# 改善箇所説明図 ①

## 基準不適合発生箇所

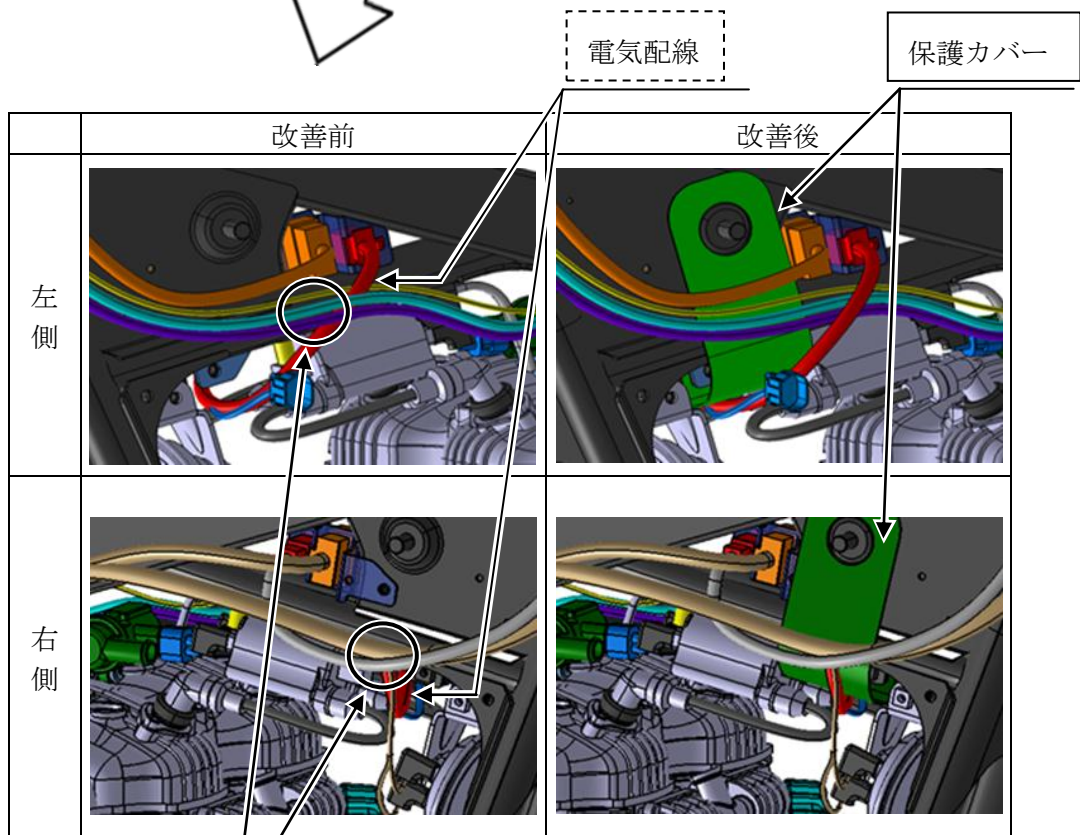
電気配線の配索設計が不適切なため、電気配線がフレームの突起部と干渉していることがある。そのため、そのままの状態で使用を続けると、電気配線の被覆が摩耗して芯線がフレームと短絡し、最悪の場合、走行中にエンジンが停止するおそれがある。

全車両、当該電気配線を点検し、損傷のあるものは補修または交換を行うとともに、保護カバーを追加し、配索を変更する。
